MODIFICATION DU PLAN DE PRÉVENTION DES RISQUES D'INONDATION (PPRI) DE LA VALLÉE DE LA SEINE ET DE L'OISE SUR LA COMMUNE DES MUREAUX

Département des Yvelines

NOTICE DE PRÉSENTATION spécifique à la modification

Approuvé par arrêté inter-préfectoral
n°78-2021-06-24-00002 du 24 juin 2021

Illustration 3: Zonage du PPRI et projet ArianeGroup

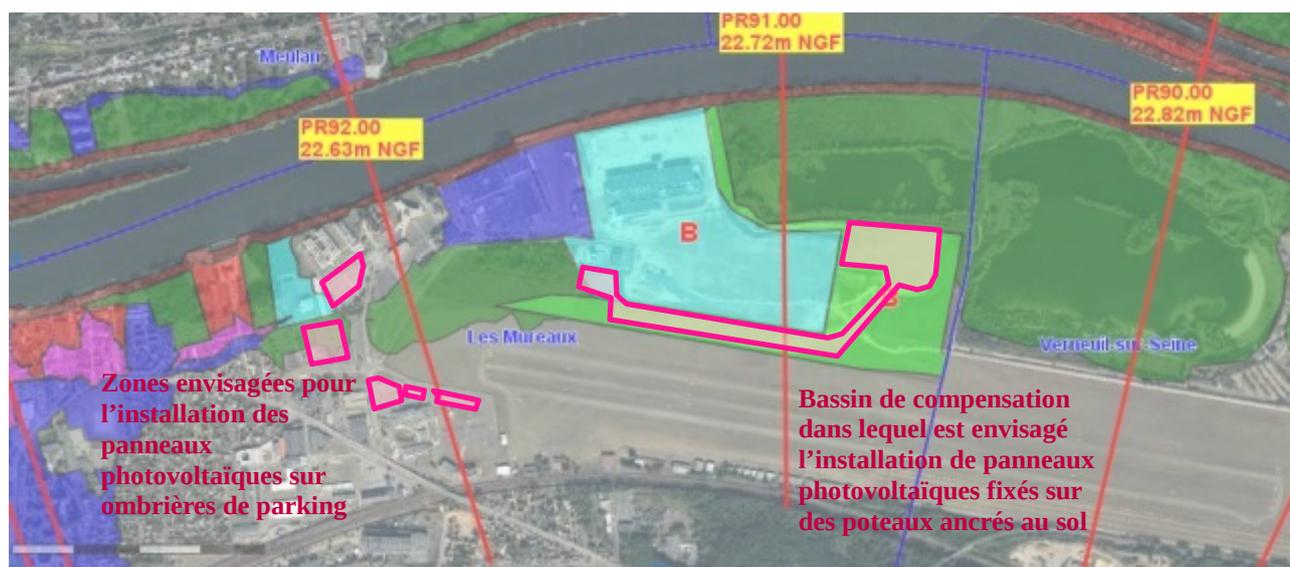
Dans le cadre des appels à projets lancés par l'État pour favoriser la transition énergétique, ArianeGroup, propriétaire du site, a émis la volonté d'installer une centrale photovoltaïque. L'électricité produite serait en auto-consommation et permettrait d'assurer une part importante de la consommation du site. La société projette d'installer des panneaux photovoltaïques sur ombrières installées dans les aires de stationnement et une centrale photovoltaïque dans le bassin de compensation (cf. illustration 3). Cette installation fournirait une puissance d'environ 4 MW.

Les emplacements envisagés pour l'installation des panneaux photovoltaïques sont concernés par trois zones du PPRI :

- la zone verte « stricte »,
- la zone bleue indiquée B,
- la zone verte indiquée B.

La zone verte « stricte » et la zone bleue indiquée B n'interdisent pas l'installation de panneaux photovoltaïques. En effet, elles autorisent « la construction [...] d'équipements d'intérêt général [...] dont la présence en zone inondable est rendue indispensable pour des raisons techniques ou fonctionnelles » (article V 2.5 et BB 2.3.5 du règlement PPRI). L'objectif du présent projet étant l'auto-consommation, la présence en zone inondable des panneaux paraît justifiée.

La zone verte indiquée B n'autorise pas l'installation d'équipements d'intérêt général. Or, en respectant certaines prescriptions constructives strictes, l'installation de panneaux fixés sur poteaux ne serait pas de nature à remettre en cause le rôle de compensation de cette zone. Ce point sera à justifier par le pétitionnaire au travers de la mise à jour de l'étude hydraulique réalisée en 2003. Afin d'autoriser un projet contribuant à la transition énergétique, il apparaît nécessaire de modifier le règlement du PPRI pour autoriser l'installation de panneaux photovoltaïques en zone verte indiquée B.

Le projet de modification touche uniquement l'article 2 de la section 2 du chapitre II du titre II du règlement du PPRI. Un sous-article VB 2.2.6 autorisant, avec prescriptions, l'installation de panneaux photovoltaïques en zone verte indiquée B sera ajouté.

Article VB 2.2.6 – Installations d'équipements de production d'énergie photovoltaïque

L'installation au sol d'équipements de production d'énergie photovoltaïque est autorisée uniquement sur le fond des bassins de compensation liés aux projets prévus en zone bleue B.

Sans préjudice des dispositions prévues dans les autres parties du règlement du PPRI, ces installations devront respecter les prescriptions suivantes :

- le projet ne devra pas créer de surface imperméabilisée*, autre que les aménagements nécessaires à l'ancrage des panneaux ;
- le bord inférieur des panneaux devra être fixé à la cote PHEC+20 cm ;

- les poteaux des panneaux devront être solidement ancrés pour résister à la crue de référence. Le profil des poteaux et leur espacement devront être dimensionnés pour ne pas perturber les écoulements et ne pas entraîner l'accumulation de flottants ;

- les équipements sensibles devront être positionnés à PHEC+20 cm ou être étanches. Ils doivent être dotés de dispositifs de coupure automatiques ;
- sauf en cas d'impossibilité technique justifiée, les locaux techniques, strictement nécessaires à l'exploitation et à la maintenance de l'exploitation, devront être implantés sur les remblais déjà existants en zone bleue indiquée. À défaut, ils devront être positionnés à PHEC+20 cm, être munis de dispositifs de mise en

sécurité automatique et ne pas faire obstacle à l'écoulement ;

- les volumes pris à la crue par l'installation devront être compensés par un volume de déblai au moins équivalent ;
- l'implantation des poteaux et des autres équipements, ne devra entraver ni le cheminement dans le fond du bassin pour les opérations d'entretien ni la circulation des équipes de secours dans le bassin en cas de crise inondation.
